GEMEENTE
SOEST

Nota van Inlichtingen

Fase:	Selectie
Aanbesteding:	Inrichtingselementen Openbare Ruimte
Procedure:	Europees
Kenmerk:	TN613972
Status:	Definitief
Aantal pagina's:	7
Datum:	13 oktober 2026

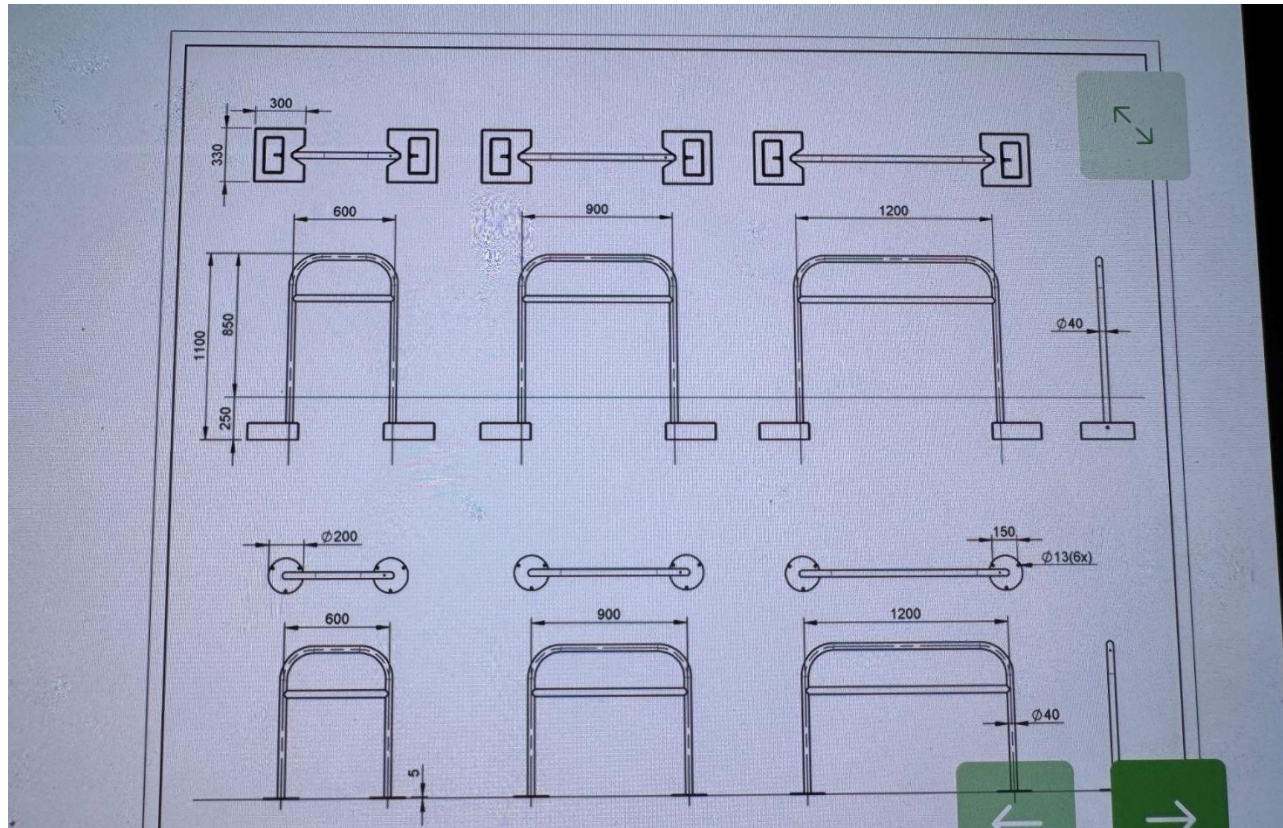
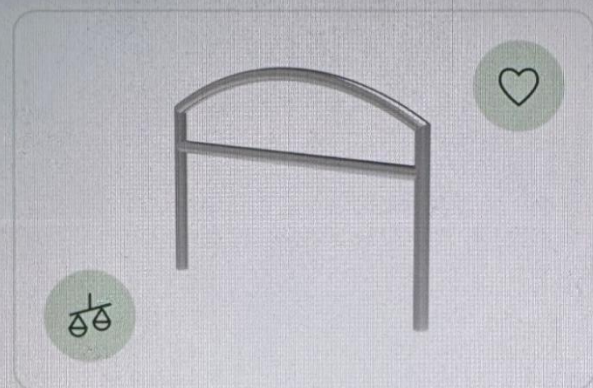
3.	Programma van Eisen	Eis nr. 39	We vragen u van de genoemde aanleunsteun nadere specificaties te verstrekken. Graag voorzien van afbeeldingen.	Het zou gaan om 3 type fietsenrekken (fietsnietjes). De 600mm en de 1200mm. Dit is in de rvs-uitvoering of staal/verzinkt + foto's hieronder
4	Programma van Eisen	Eis nr. 39	We vragen u van het gevraagde aanleunbeugel/nietje nadere specificaties, van bijvoorbeeld de maatvoering, te verstrekken. Graag voorzien van afbeeldingen.	Het zou gaan om 3 type fietsenrekken (fietsnietjes). De 600mm en de 1200mm. Dit is in de rvs-uitvoering of staal/verzinkt + foto's hieronder

Art.01092020

- **Aantal fietsplaatsen:** 2
- **Hart op hart afstand palen (mm):**
1200
- **Bevestiging:** onder maaiveld
- **Extra informatie bevestiging:**
inclusief betonvoeten
- **Hoofdmateriaal:** RVS 316
- **Behandeling:** geborsteld
- **Opstelling:** dubbelzijdig
- **Breedte (mm):** 48
- **Hoogte boven maaiveld (mm):**
825

Art.36920000

- **Aantal fietsplaatsen:** 2
- **Hart op hart afstand palen (mm):**
600
- **Bevestiging:** onder maaiveld
- **Extra informatie bevestiging:**
exclusief betonvoeten
- **Hoofdmateriaal:** RVS 316
- **Behandeling:** geborsteld

Art.36831200

- **Aantal fietsplaatsen:** 2
- **Hart op hart afstand palen (mm):**
1200
- **Bevestiging:** op maaiveld
- **Extra informatie bevestiging:** met voetplaten
- **Hoofdmateriaal:** staal
- **Behandeling:** verzinkt
